Arbeitsblatt DWA-A 102-2/BWK-A 3-2

Grundsätze zur Bewirtschaftung und Behandlung von Regenwetterabflüssen zur Einleitung in Oberflächengewässer – Teil 2: Emissionsbezogene Bewertungen und Regelungen

Korrekturhinweise von August 2022

Seite 35, zu 5.2.3.2, Bild 3:

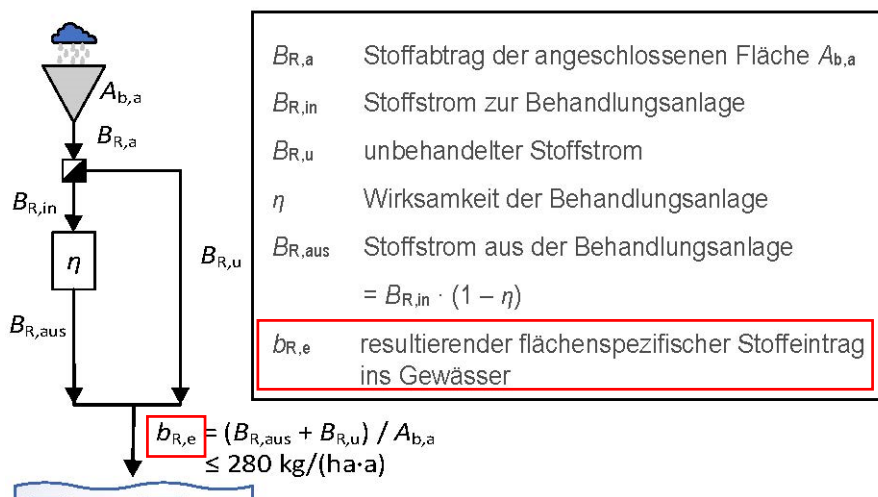
■ S. 35, zu 5.2.3.2, Bild 3: $B_{R,e}$ wurde ersetzt durch $b_{R,e}$ und $b_{R,e}$ in der Legende ergänzt;

Bitte ersetzen Sie in der Grafik $B_{R,e}$ durch $b_{R,e}$ und ergänzen $b_{R,e}$ in der Legende.
